## Technische Änderung für passive M12 Verteiler mit Fixkabel Abgang

die passiven M12 Verteiler mit Fixkabel Abgang werden nach einer Übergangszeit geändert.

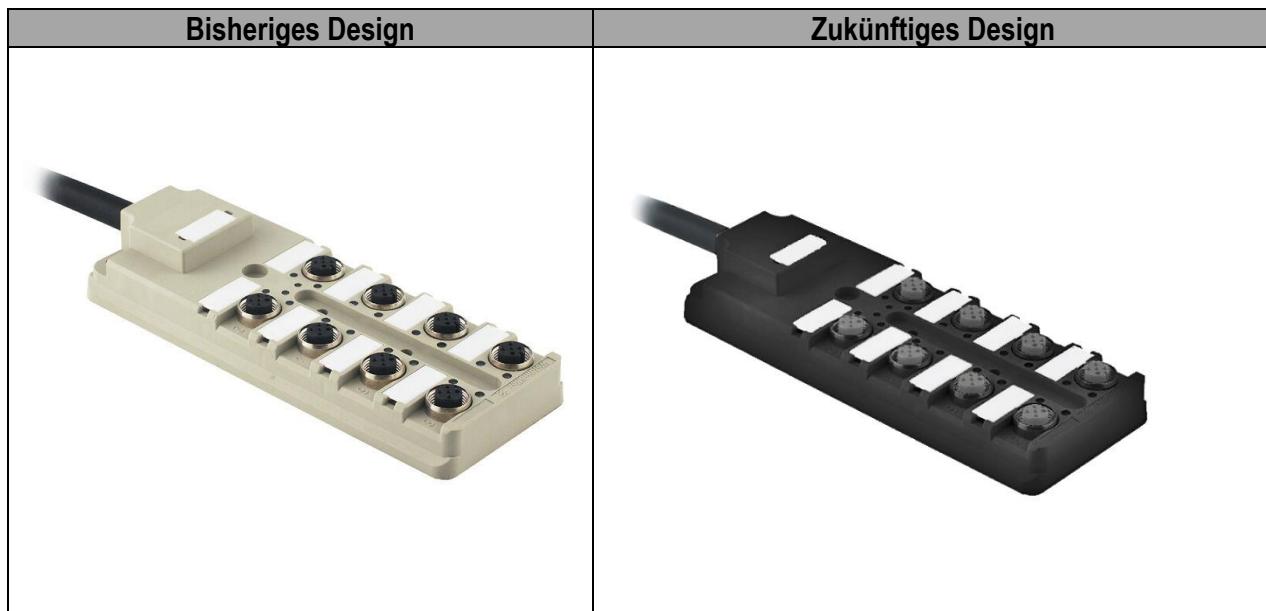
- Umstellung der Produkte auf Bleifreie Komponenten
- Umstellung des Vergusses und der Gehäusefarbe
- Entfall von beigelegten Schutzkappen und Markierern
- Änderung der Bezeichnung auf neuen Bezeichnungsschlüssel
